## 第7章 その他環境省令で定める事項

### 7.1 配慮書についての関係地方公共団体の長の意見及び一般の意見の概要、並びに事業者の見解

(仮称) 太白 C C 太陽光発電事業に係る計画段階環境配慮書に対する意見について

表 7.1-1(1) 配慮書についての仙台市長の意見及び事業者の見解

図 7.2-8(1) 設備の配置計画（配慮書）

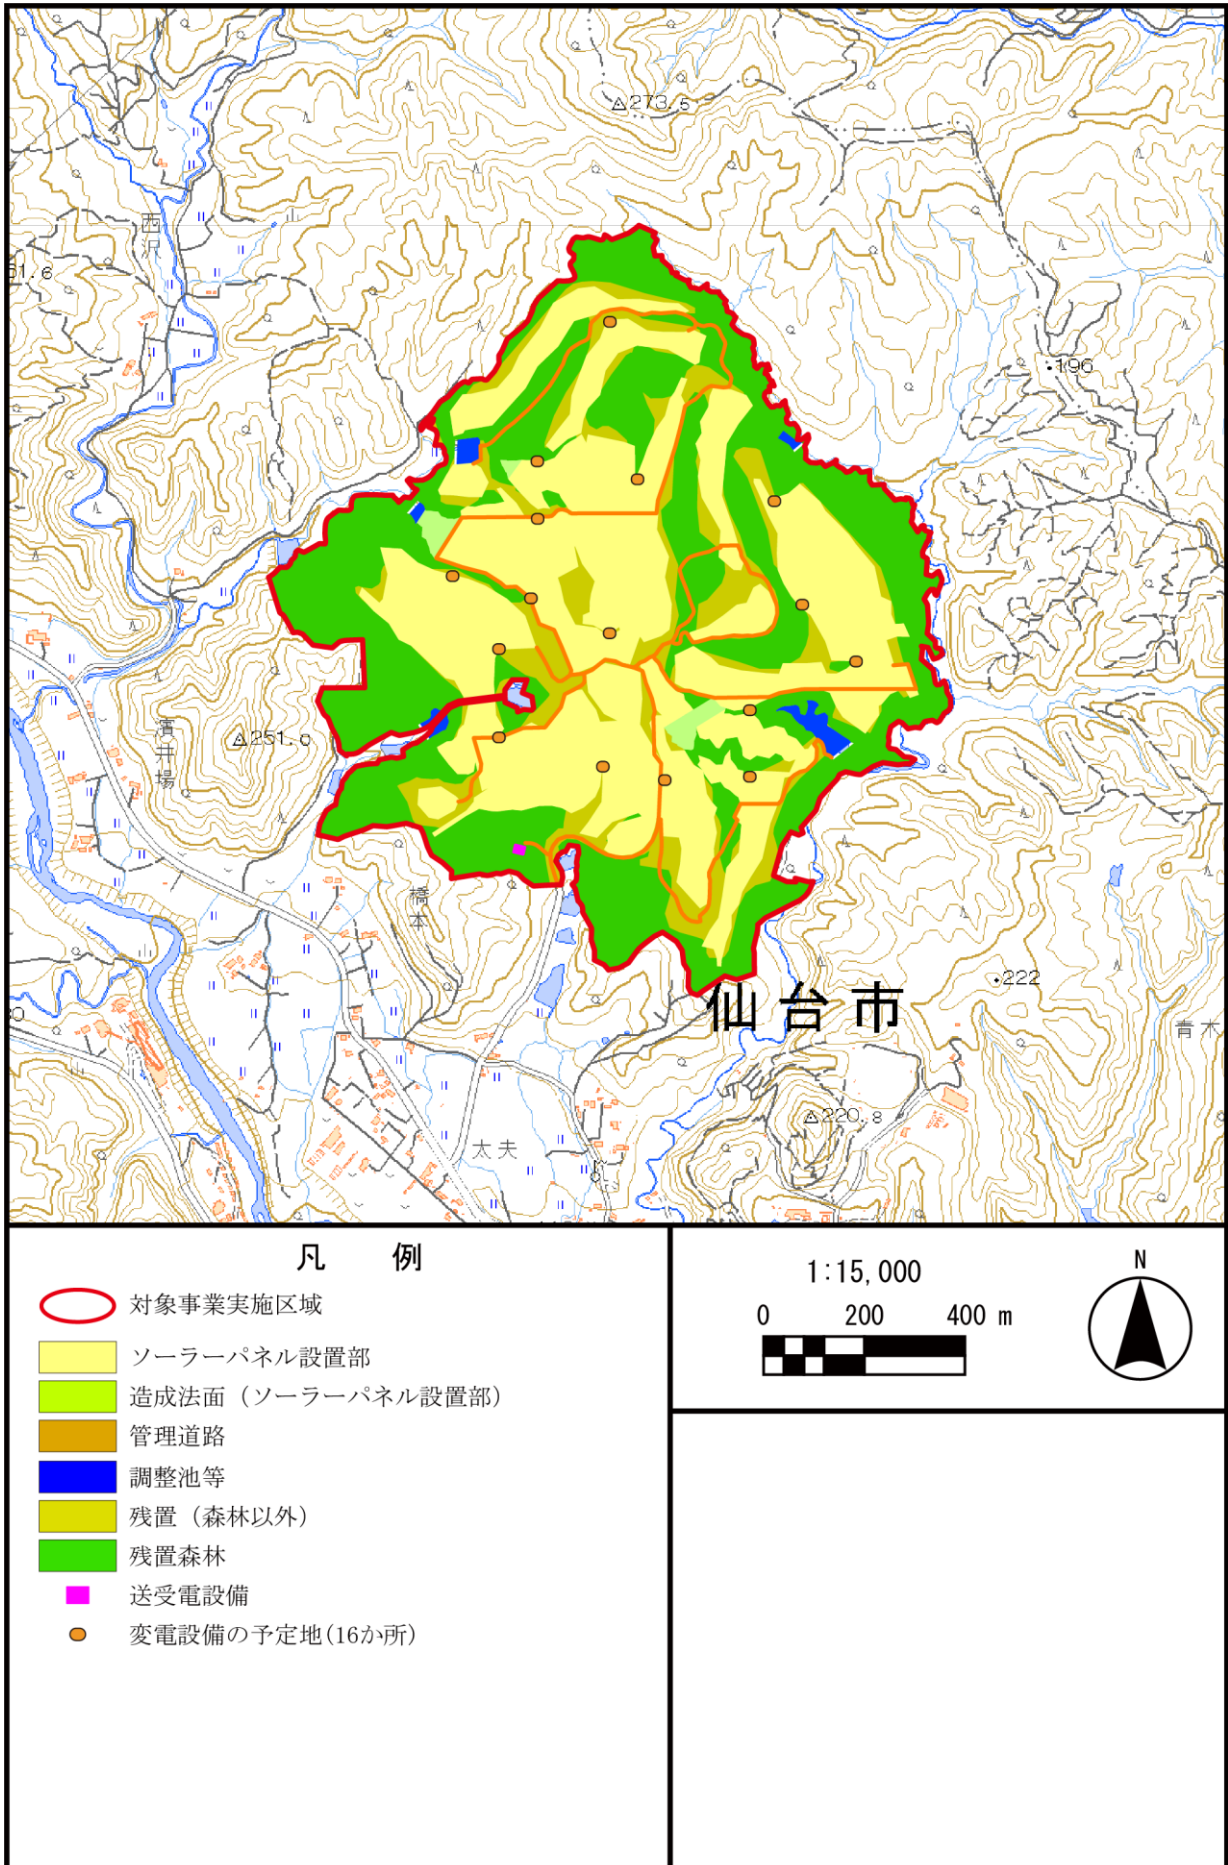
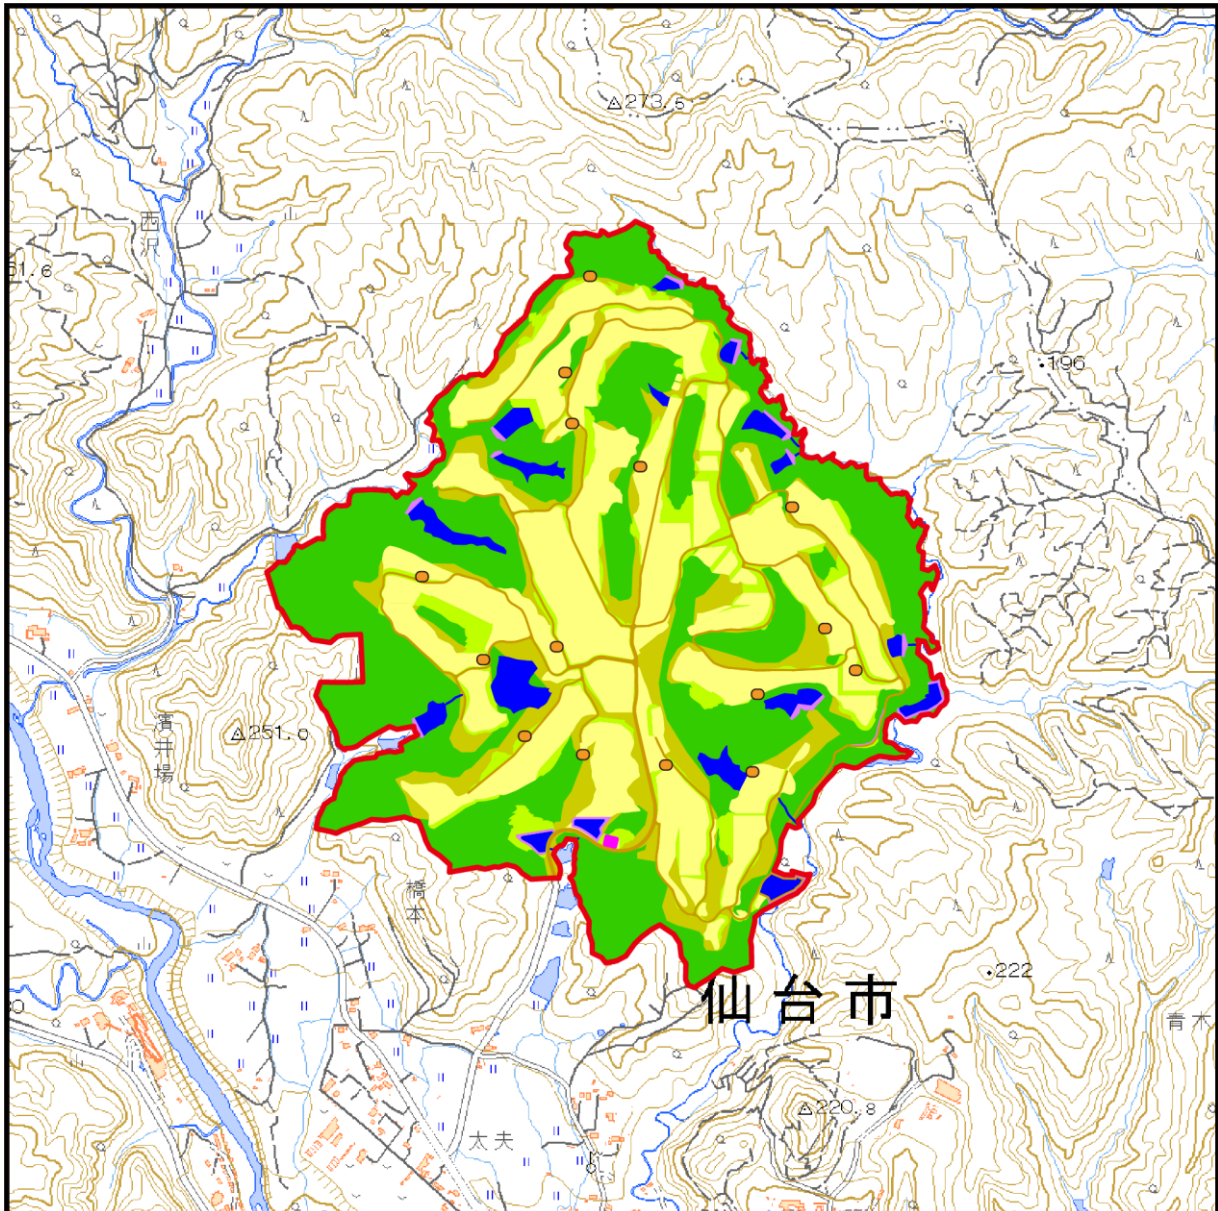
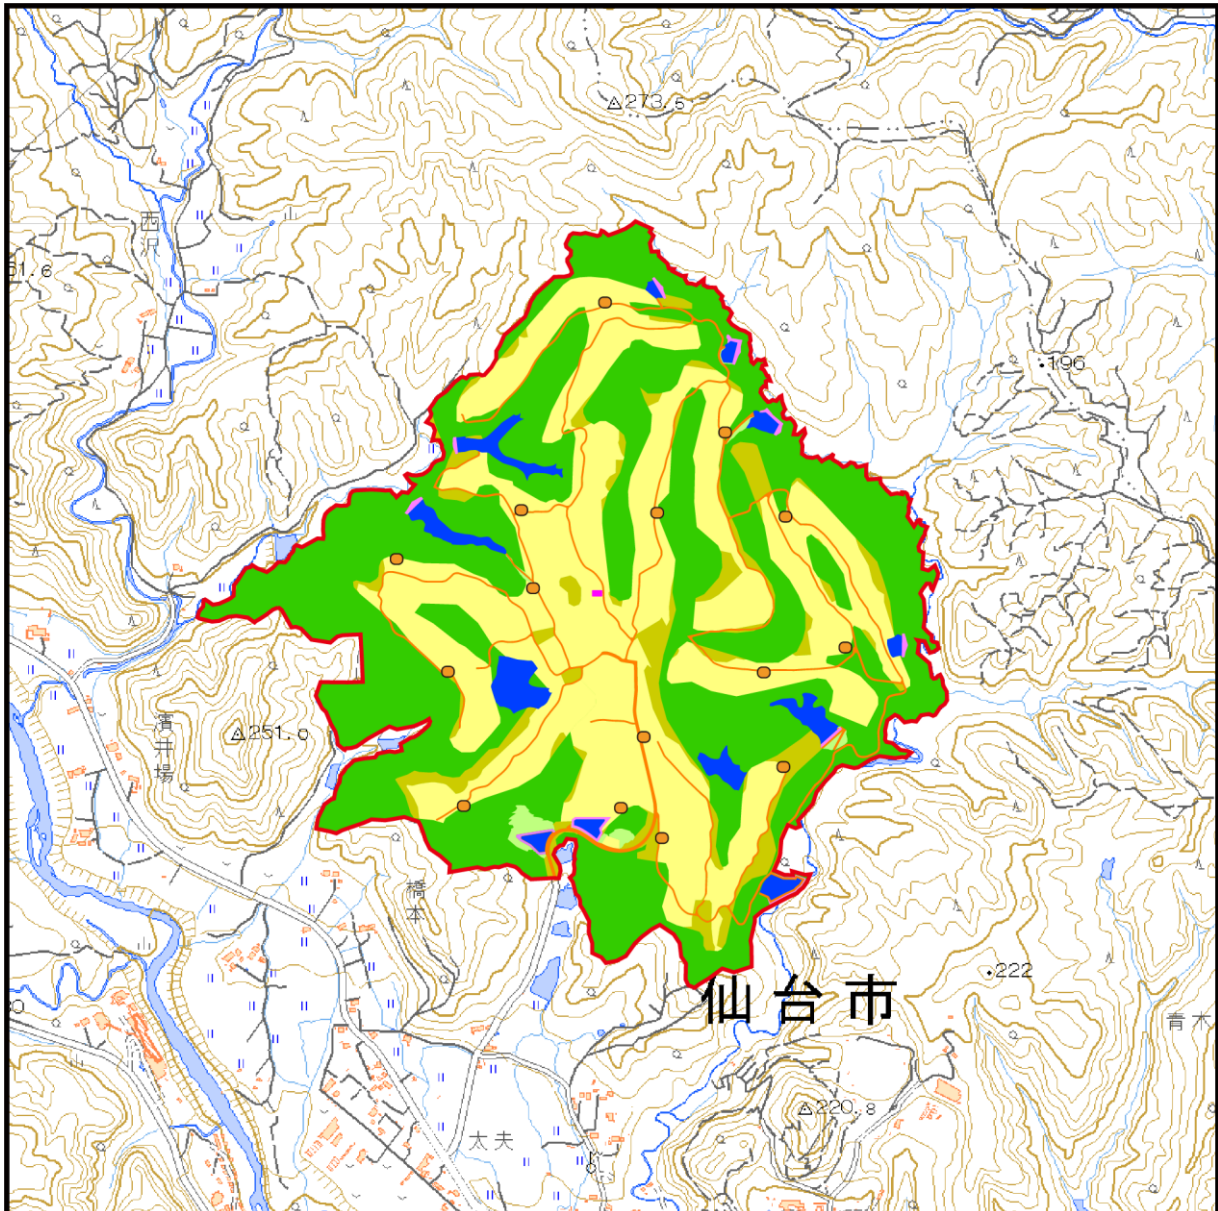
配慮書から方法書第1案への変更点

- ・コース間の森林伐採を実施。
- ・森林伐採を一部回避。
- ・修景池②⑤⑩を埋立。
- ※番号は図7.2-10中の表に対応する。
- ・調整池を増加。(5か所から16か所※)
- ※上記対象事業実施区域には農業用代替溜池を含む池が17か所存在する。

第1案から第2案への変更点

- ・コース間の伐採を回避。
- ・全ての池の埋立を回避。

第1案では発電設備の計画面積は2.2ha減少したが、造成部（森林）の面積は、配慮書の13.4haから13.3haと0.1haの減少に留まった。更に事業計画の検討を進め、第2案ではソーラーパネルの設置区域を基本的にはゴルフ場の開発済みの土地に設置する計画としたため、改変部（森林）は配慮書の13.4haから4.7haと8.7ha大幅に減少した。第1案から第2案の検討にあたり、審査会で意見の多かった既存溜池を保全する事を念頭に置き、調整池やパネル設置場所を検討し直し2カ所のみをの保全から7カ所への保全が可能となった。

以上の検討結果を踏まえ、方法書の設備計画は第2案を採用することとした。

図 7.2-10 対象事業実施区域の水辺の現況と将来

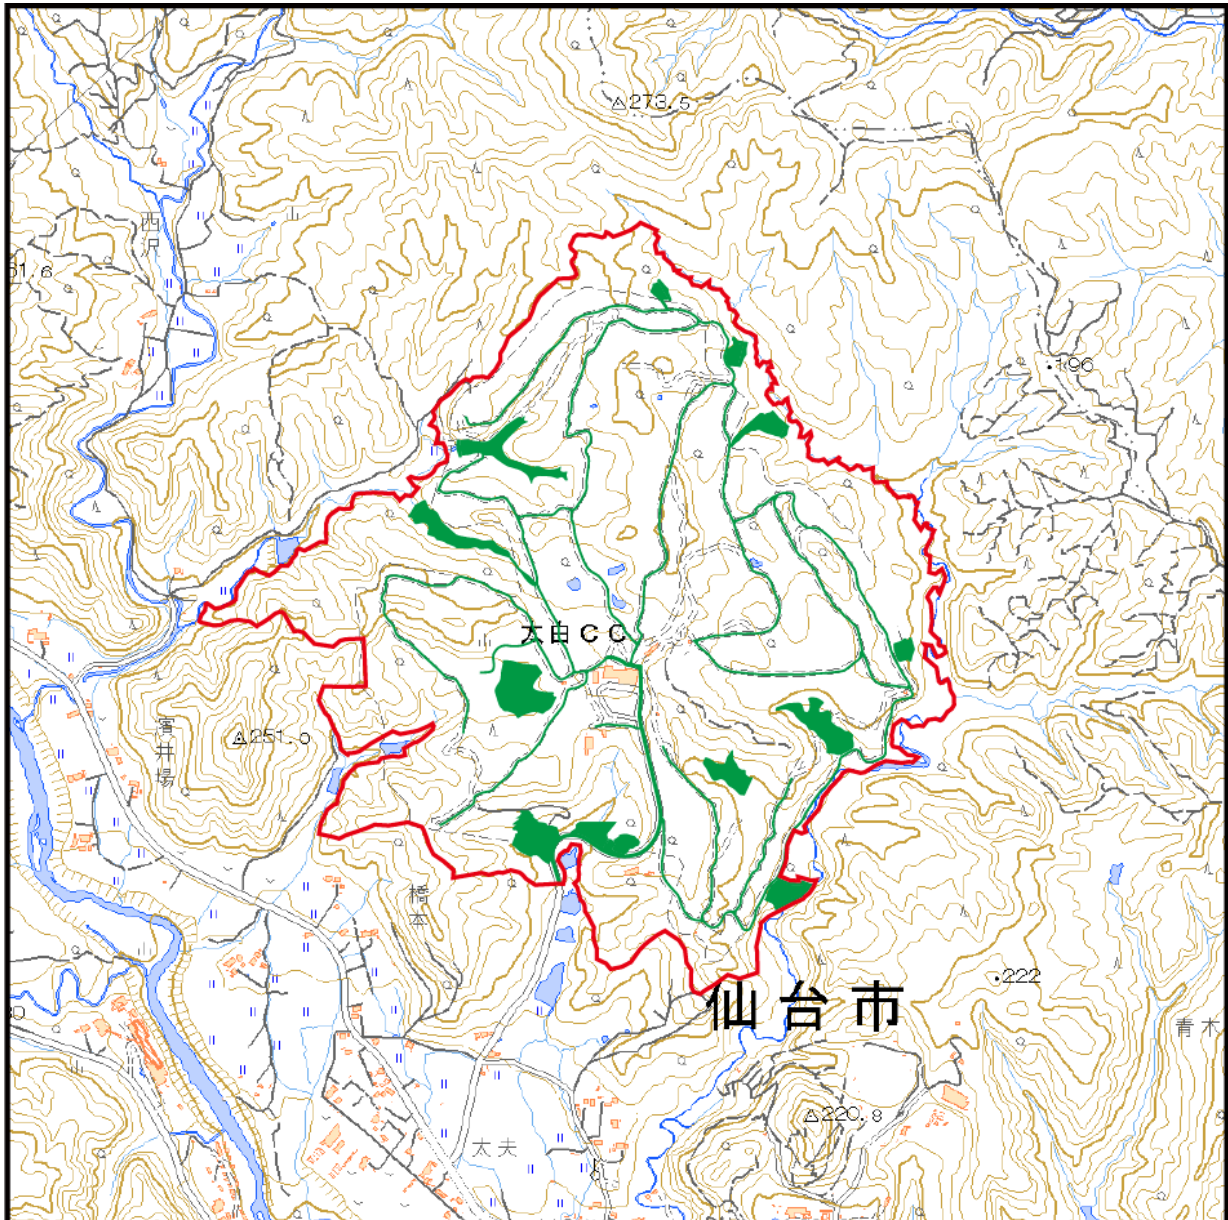
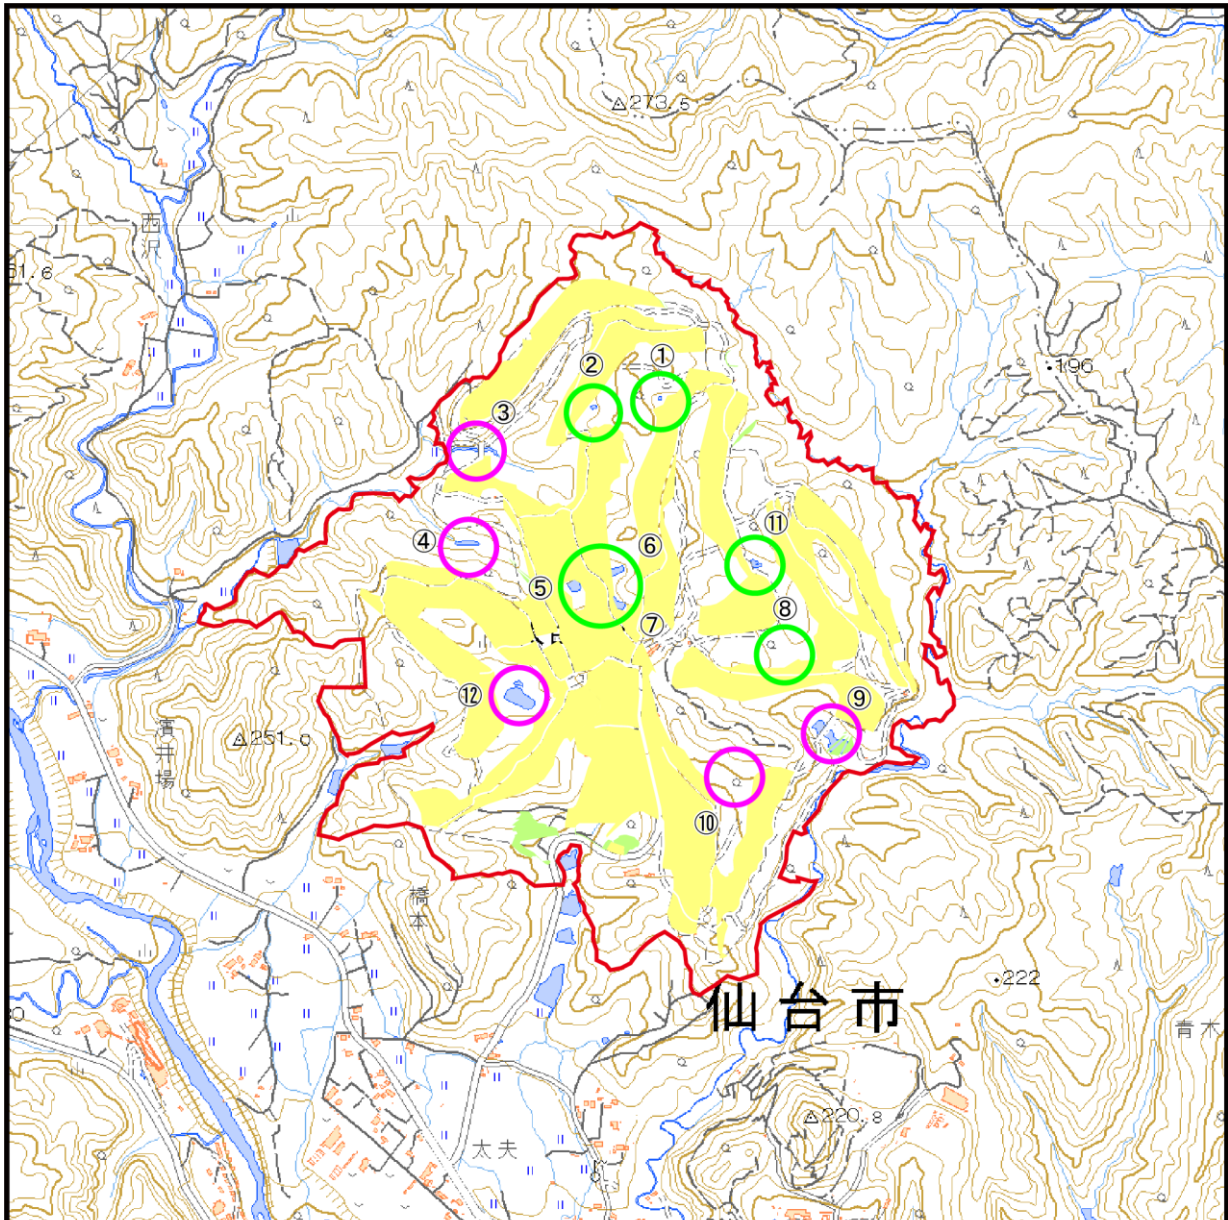
| No.    | 仙台市長意見の内容   | 事業者の見解   |
|--------|---|--|
| 2-(6)  | <p>計画地のため池には、希少な水生生物が生息している可能性があることから、可能な限りため池の保全に努めること。</p> <p>また、ため池や谷部等の水辺付近の森林伐採に伴い土砂や濁水が流出し水辺環境に生息・生育する動植物へ影響が及ぶ可能性があることから、調査範囲を下流域まで広げて丁寧に調査すること。</p> | <p>P2-12「4. 排水に関する事項」のとおり、防災のため調整池として利用するため池以外は、全て保全する計画としました。</p> <p>また、対象事業実施区域及びその周辺におけるため池及び下流域につきまして、図 6.2-4(5)のとおり対象事業実施区域内のため池 14 地点で魚類、底生生物及び水生植物の調査、名取川に合流する支流河川の 2 地点で魚類・底生生物の調査を行い、現況を詳細に把握してまいります。その結果及び専門家意見も踏まえて予測・評価を行い、希少な水生生物について、事業による重大な影響が及ばないと考えられる事業計画となるよう努めてまいります。</p>   |
